改善箇所説明図

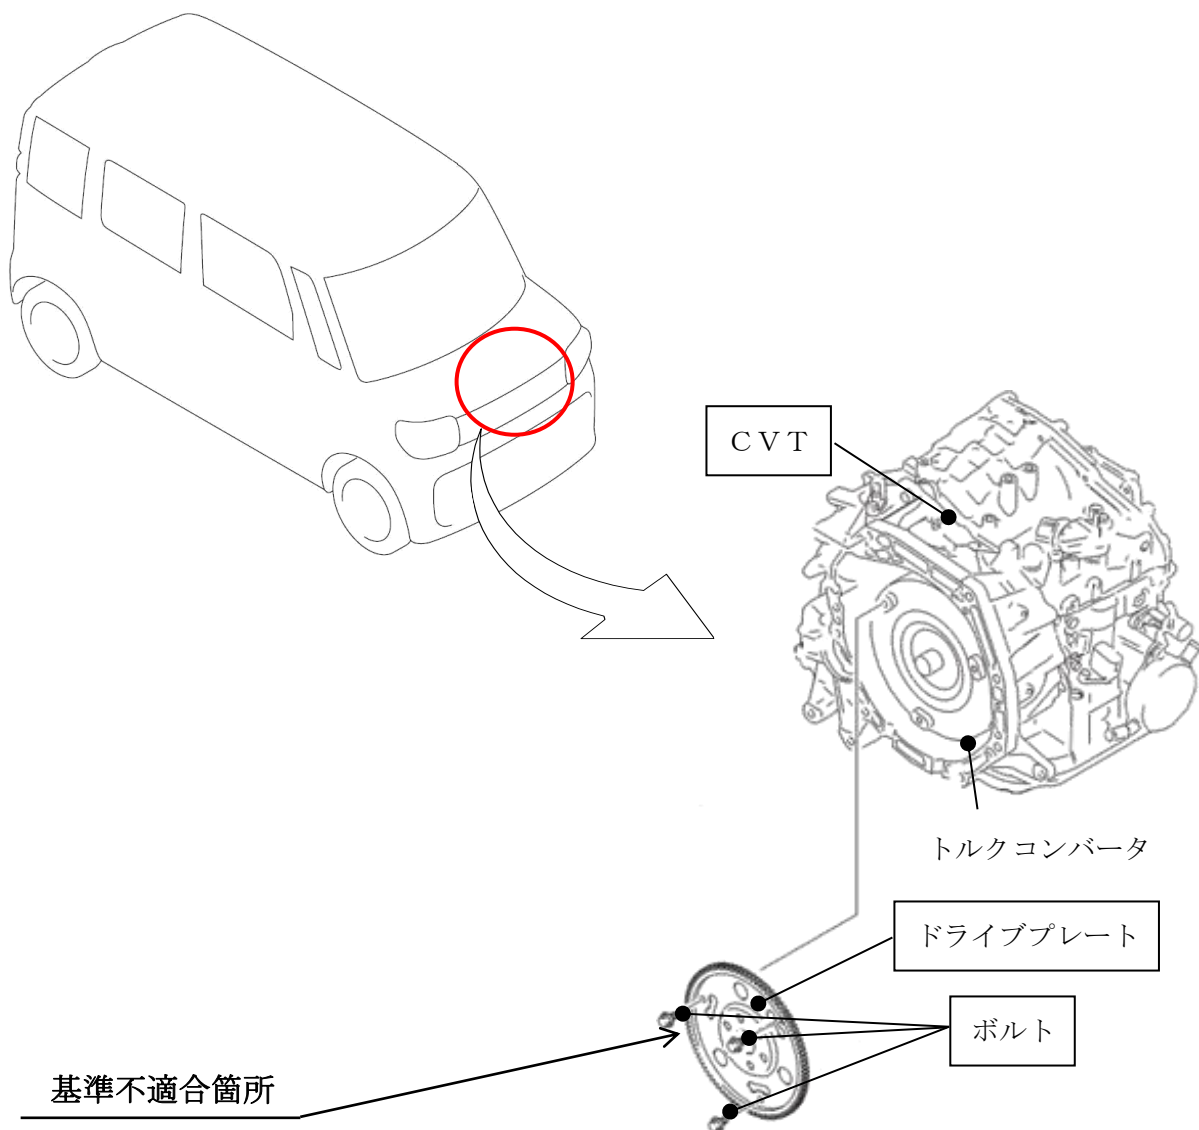
CVT（無段変速機）において、ドライブプレートとトルクコンバータを締結するボルトの締付けが不適切なものがある。そのため、そのまま使用を続けると当該ボルトが緩み、脱落して異音が発生し、最悪の場合、脱落したボルトがドライブプレートとトルクコンバータハウジングの間に噛み込み、エンストして再始動できなくなるおそれがある。

全車両、CVT・ドライブプレート・ボルトを交換する。

識別： IDプレートに赤色のシールを貼付する。
